改善箇所説明図

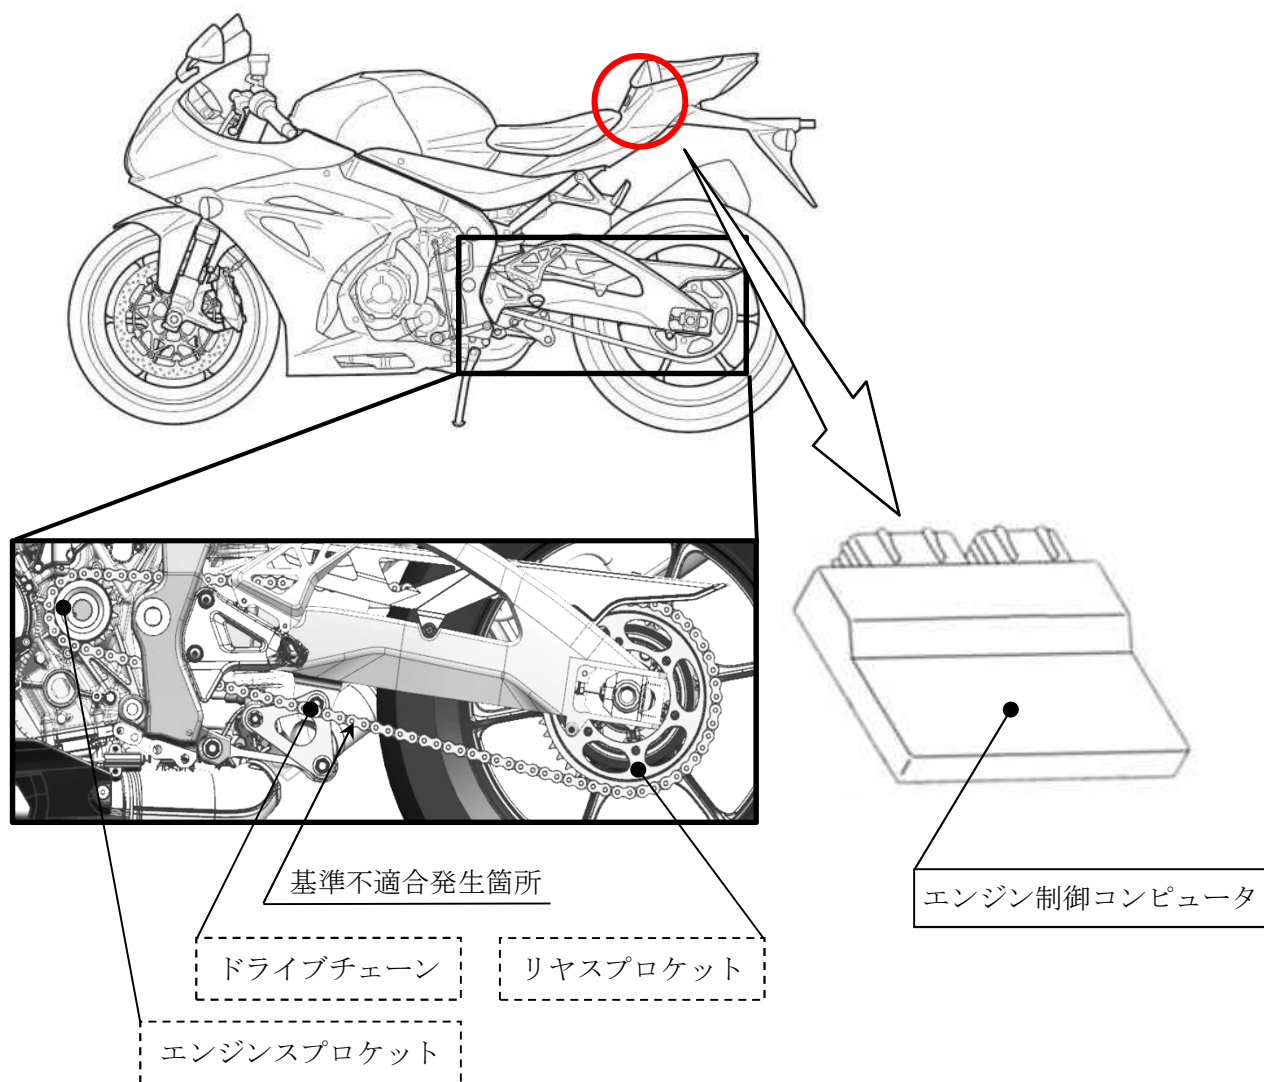
エンジン制御コンピュータのプログラムが不適切なため、1速から2速への変速時にギアが2速に入らずニュートラルになった時に、スロットルを開けるとエンジンが空ぶかし状態となり、その状態でクラッチを切らずに2速に入れ直すと、動力伝達装置に過大な力がかかる。そのため、ドライブチェーンが異常に伸び、最悪の場合、外れるもしくは切れて走行不能となるおそれがある。

全車両、エンジン制御コンピュータを、過回転防止制御を追加した対策品と交換する。また、ドライブチェーンの異常伸びの有無を点検し、異常伸びが認められた場合は、ドライブチェーン、エンジンスプロケット、リヤsproケットを新品に交換する。

なお、改善措置用部品の準備に時間を要することから、使用者に不具合の内容を通知して注意喚起を行い、準備が整い次第、再度入庫の通知をする。

識別：ヘッドパイプ右側に緑色のシールを貼付する。
